可逆形電磁接触器・電磁開閉器 SKシリーズ インターロックユニット外観変更のお知らせ

Rep No. 21034
2021年 10月11日
富士電機機器制御株式会社
事業統括部

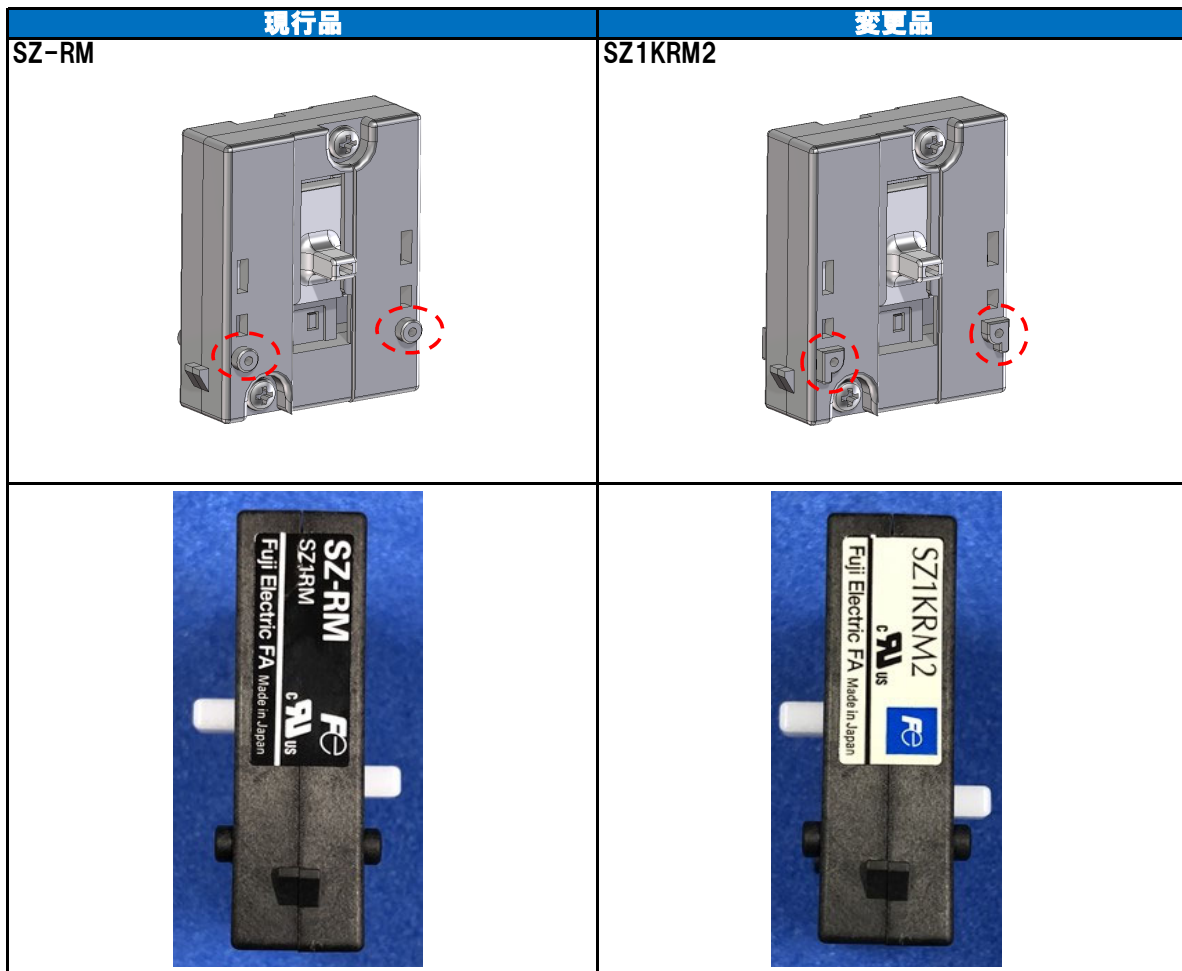
形式	インターロックユニット		現行品	変更品	SC-03 ～ 5-1	SZ-RM	SZ-RM	SC-N1 ～ N3	SK18 ～ 32	SZ1KRM2	SK18 ～ 32	
形式	インターロックユニット														
	現行品	変更品													
SC-03 ～ 5-1	SZ-RM	SZ-RM													
SC-N1 ～ N3		SK18 ～ 32	SZ1KRM2												
SK18 ～ 32															
変更理由	製品組立性の改善 および SKシリーズ本体との銘板エンブレムの統一化 のため														
変更実施時期	2022年4月生産品より実施予定														
添付資料	SKシリーズ インターロックユニットの外観変更														
本変更に伴う注意事項	本変更に伴う製品性能等の変更はございません。変更実施時期以降でSK18・22・32用のインターロックユニット単品を注文する場合は「SZ1RM2」にて手配ください。 またSZ-RMの仕様の変更は今回ございません。

インターロックユニット「SZ-RM」の派生品として「SK1KRM2」を新たに設けます。この「SK1KRM2」はSK18～32専用のインターロックユニットとし、「SZ-RM」と区別するために外観形状・銘板記載内容を変更いたします。また従来のインターロックユニット「SZ-RM」は、SCシリーズ(SC-03～5-1)およびNEO SCシリーズ(SC-N1～N3)の専用品とし、SK18～32を適用対象から外します。

※SC-03～N3 に SZ1KRM2 は取り付け不可です
※SZ-RMの仕様の変更は今回ございません
